22. Februar 2021

Stellungnahme zur Planfeststellung für das Bauvorhaben „Äußerer Stadt- ring West Dresden –Hauptabschnitt 5, Hamburger Straße zwischen Alte Meißner Landstraße und Weißeritzbrücke“

Planumgriff (rot), Hauptrouten des Alltagsradverkehrs nach RVK (grün gestrichelt) und Einzelmängel (rot)

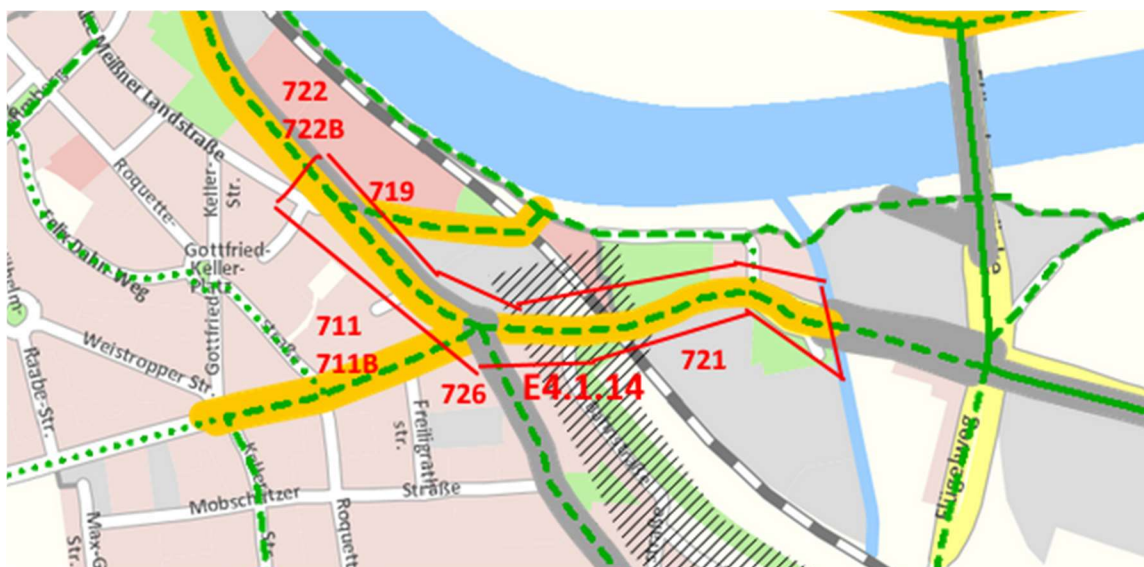
der Planungsumgriff ist gemäß Radverkehrskonzept der Stadt Dresden (RVK) Kreuzungspunkt mehrerer Hauptradrouten und umfasst zudem die direkteste Anbindung der dicht besiedelten anliegenden Wohngebiete an den Elberadweg. Der Planung kommt damit – gerade auch im Hinblick auf Abbiegebeziehungen – eine herausragende Bedeutung zu. In den Planfeststellungsunterlagen ist jedoch nicht erkennbar, dass - bzw. ob und wie – die im RVK getroffenen Festlegungen – u.a. Kreuzung von Radhauptverbindungen – berücksichtigt wurden und damit in die Abwägung mit eingehen. Das RVK zählt acht Einzelmängel für den Bereich auf, siehe Karte. Der ADFC geht von einer gravierenden Diskrepanz zwischen den Festlegungen des Stadtrates und der vorliegenden Planung aus. Die Planungsunterlagen sind so zu ergänzen bzw. zu überarbeiten, so dass im Einzelnen erkennbar
